糾 正 案 文

壹、被糾正機關：台灣電力股份有限公司、經濟部。

貳、案由：國內學術界於九〇年代已發現臺灣北部區域為拉張構造環境，正斷層即為活動斷層，台灣電力股份有限公司辦理核四廠址地質調查過程，卻長期忽略該等陸域斷層以及向海域延伸的可能性，致未能及時發現並評估海域斷層對核能電廠的影響；福島核災後，經濟部及台電公司於102年及103年所完成相關地質調查，既引用經濟部中央地質調查所98年報告的附圖，並於報告中載明核四廠外海存在一條長約90公里的活動正斷層，猶仍未全面進行深入調查及討論，攸關核四廠安全甚鉅，確有違失。又，台灣電力股份有限公司對於核四廠申請建廠前發現之不連續剪裂或擾動帶，及建廠期間發現之剪裂密集帶等本質上為斷層之地質弱帶，不僅未進一步深入探查，反而於報告中將這些斷層以「低速帶」、「S構造」等名詞模糊稱之，且於地基開挖時未特別注意地質情形，逕以混凝土回填，顯有混淆視聽及規避審查之嫌，亦有違失，爰依法提案糾正。

附圖一-1 大台北地區特殊地質災害調查與監測第二期：台灣東北海域地質及地球物理資料彙編與分析(2/4)
(地調所，98年12月)

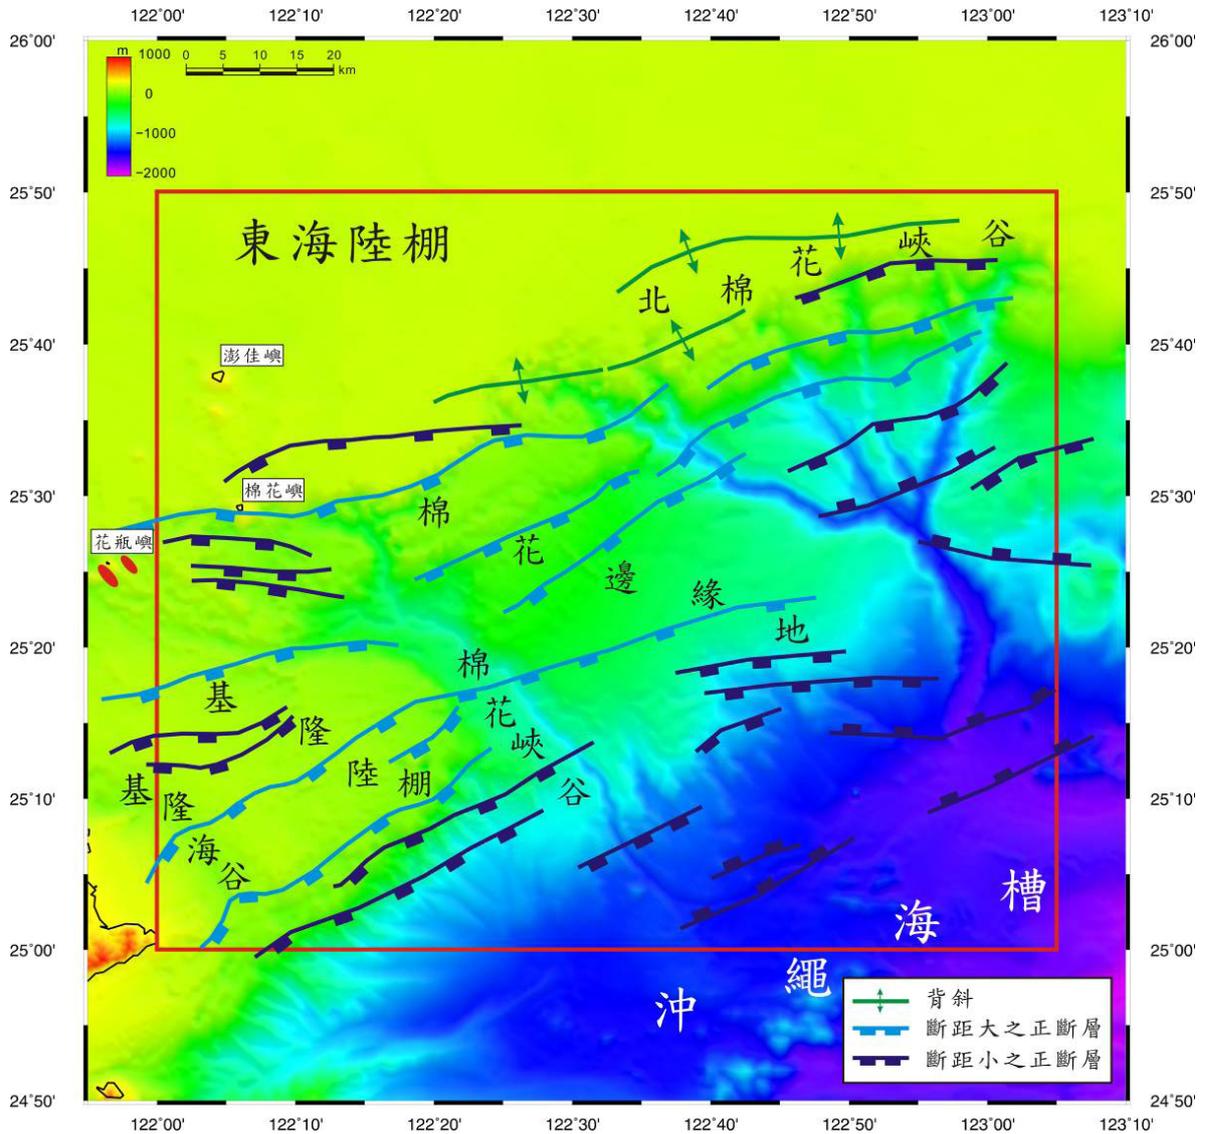
(三)經查，地調所98年度委辦計畫期末報告書⁴之研究成果：「98年研究區域為基隆外海之棉花嶼及北棉花峽谷海域，本區域主要受菲律賓海板塊往西北隱沒於歐亞板塊的影響，為張裂的環境(Lee and Wang, 1988; Teng, 1996)」、「圖3-8、本計畫經綜合解釋各項資料後所繪製的棉花嶼及北棉花峽谷海域地質構造分佈圖。淺藍色表正斷層具有較大的斷層斷距，並於部份海床可見斷層崖。研究區內最長的正斷層長約90公里，有6至7條長約50公里左右的正斷層，其餘的小正斷層，其側向延伸皆在20~10公里左右。(詳附圖一-1)」，已明確指出核四廠外海存在一條長約90公里的正斷層，惟該報告的研究區域並未涵蓋近海部分。

附圖一-2 核四地質調查安全評估報告(經濟部，102年11月)

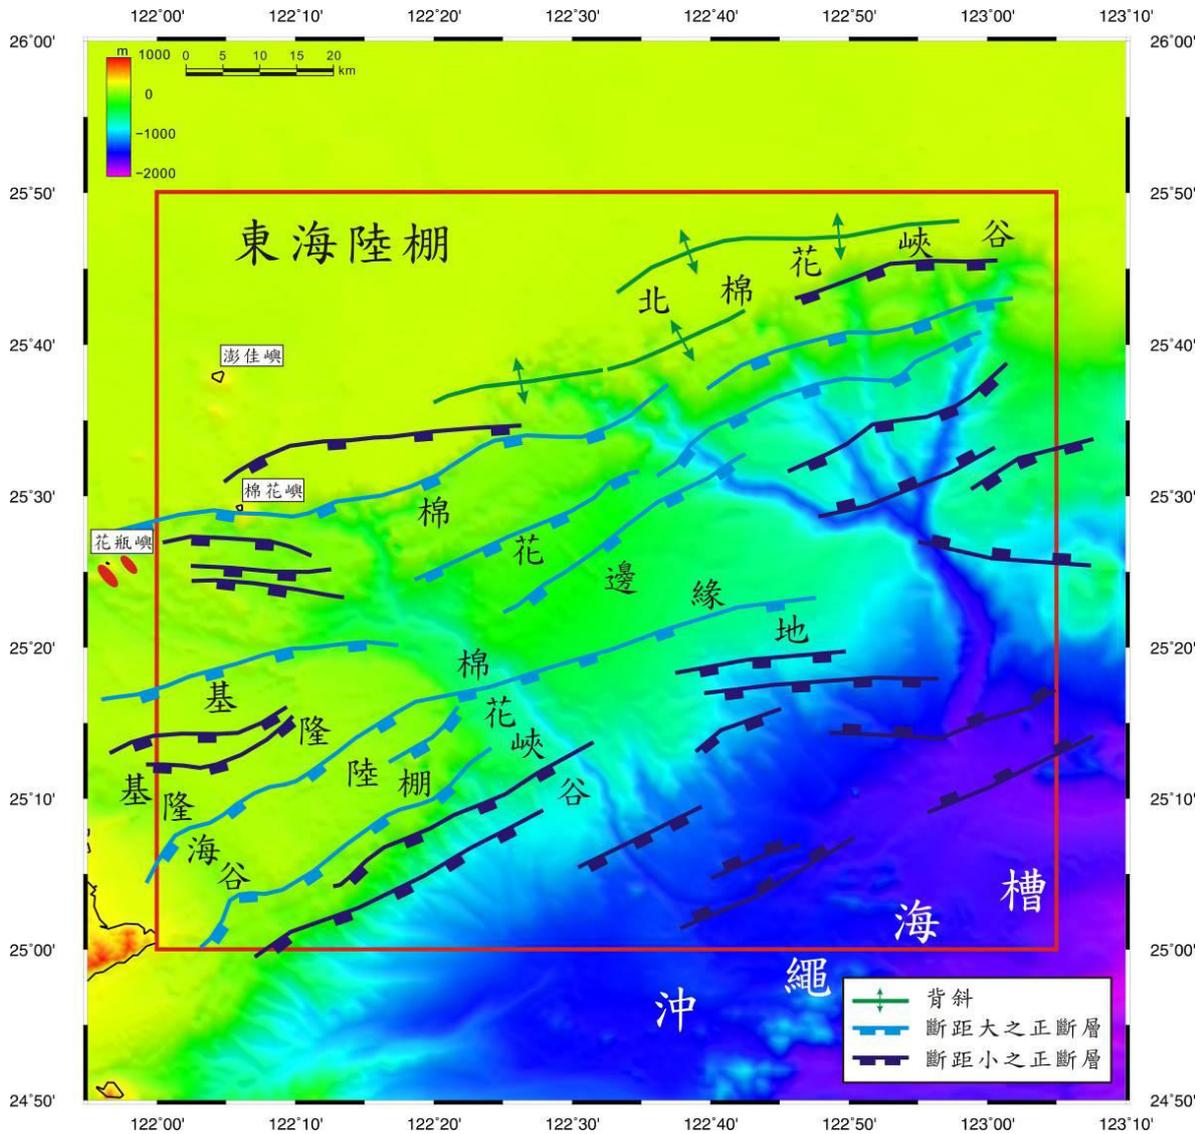
- (五)經濟部102年「核四地質調查安全評估報告」雖指出，「在海域線型分析上，線型5、7、9、10推測有可能為正斷層構造；線型2推測為澳底斷層向外海之延伸；線型3推測為蚊子坑斷層向外海之延伸；線型4應為龍洞斷層向外海之延伸；線型1則無法判斷是否為構造線；線型6為受侵蝕作用所形成之線型，與構造無關」、「線型8為可能具有活動性的線型……最靠近核四廠的距離約10.44公里……不會再進一步地往西向內陸延伸」(第5-2-4節小結第4、5項，線型分布詳附圖二-1)，然因無法正確定義海域的構造特徵，因此該報告均以線型稱之，且對於核四廠址近岸淺水區域亦未調查，亦無法釐清陸域斷層與海域線型間之關係。該報告雖引用地調所98年報告「圖3-8」(詳附圖一-2)，並載明「本區內有6至7條長約50公里左右的正斷層，最長的正斷層長約90公里，其餘的小正斷層，其側向延伸皆在

10~20公里左右」(第3-3節(二), 頁22), 惟並未對該長約90公里的正斷層進行調查, 亦未釐清上述「線型」與該圖斷層之相互關係。

附圖三、核四計畫廠區S斷層構造及附近海域線形構造特性之後續補充地質調查工作-海域地球物理探查成果報告定稿本(中興公司, 103年12月)

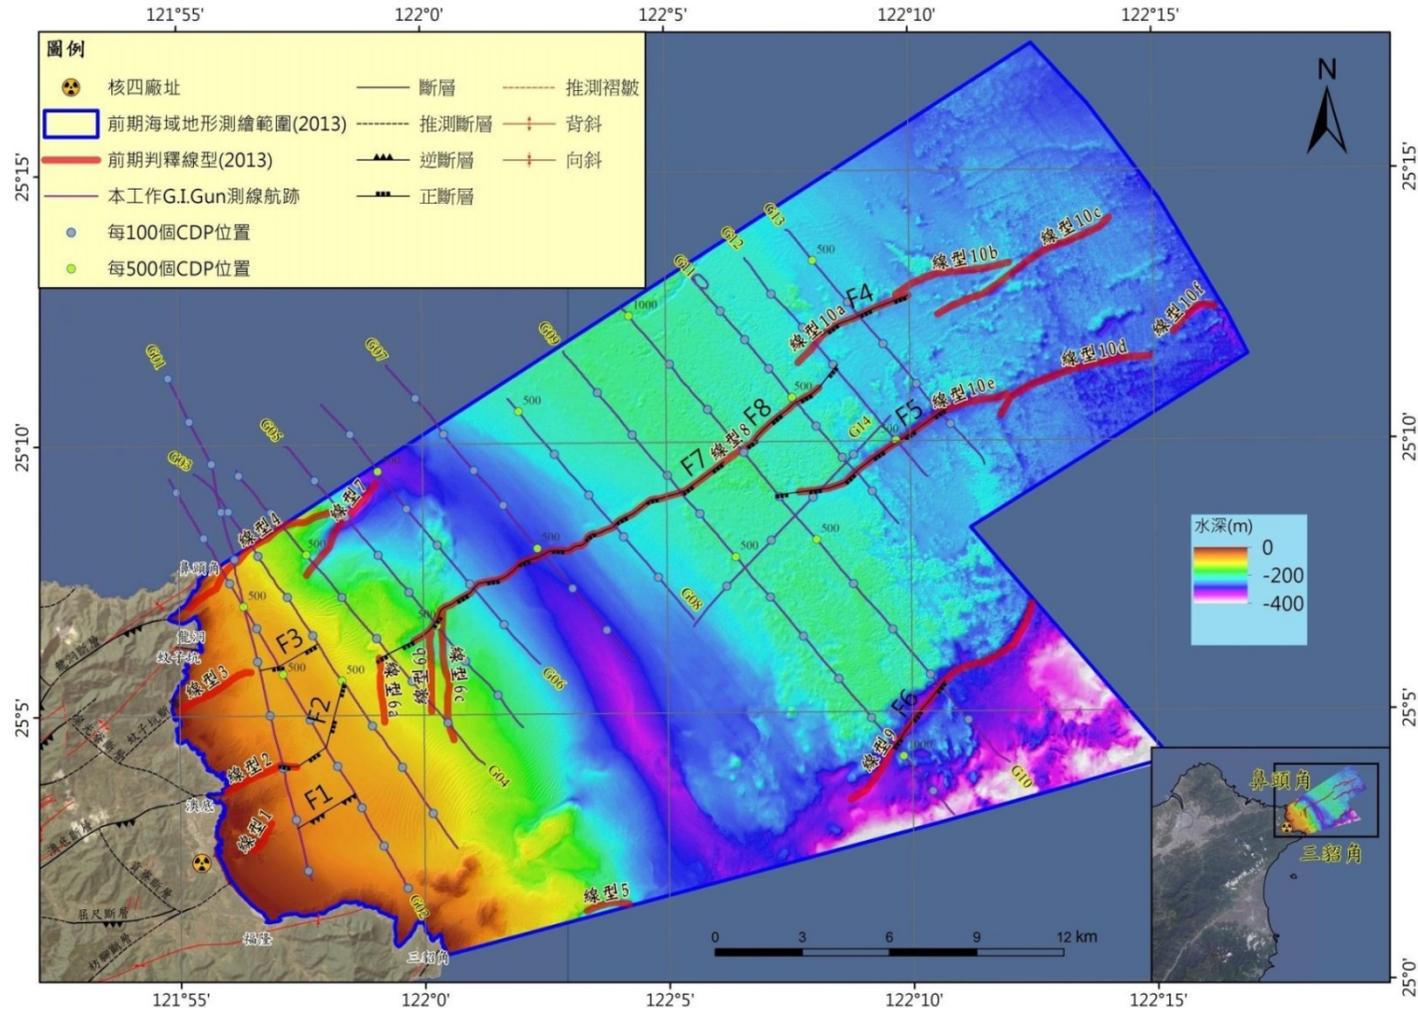
(六)103年12月中興工程顧問股份有限公司(下稱中興公司)完成「核四計畫廠區S斷層構造及附近海域線形構造特性之後續補充地質調查工作-海域地球物理探查成果報告」對於上述10條線形構造特性進一步發現(詳附圖三):「線型1、線型4、線型6(包括6a、6b及6C)及線型7並非斷層構造;線型2可能為澳底斷層之延伸,但於離岸約2公里即停止,並與斷層F2不相連;線型3可能為蚊子坑斷層之延伸,但於離岸約3公里即停止,並與斷層F3不相連;線型8可分段為斷層F7及斷層F8;線型9為斷層F6;線型10為斷層F4;線型10e為斷層F5;線型5及線型10b、10c、10d、10等則不在本工作測線調查涵蓋區;此外,斷層F1為本工作判釋出之斷層構造線,依斷層走向延伸性推估,應為陸域枋腳斷層之延伸,惟僅延伸約2.5公里。」該報告亦引用地調所98年報告「圖3-8」,並套繪「核四海域調查範圍」(詳附圖一-3),亦載明「本區內有6至7條長約50公里左右的正斷層,最長的正斷層長約90公里,其餘的小正斷層,其側向延伸皆在10~20公里左右」(第2.1.2節,頁2-4),惟對於該長約90公里的正斷層亦未進一步全面調查或討論。
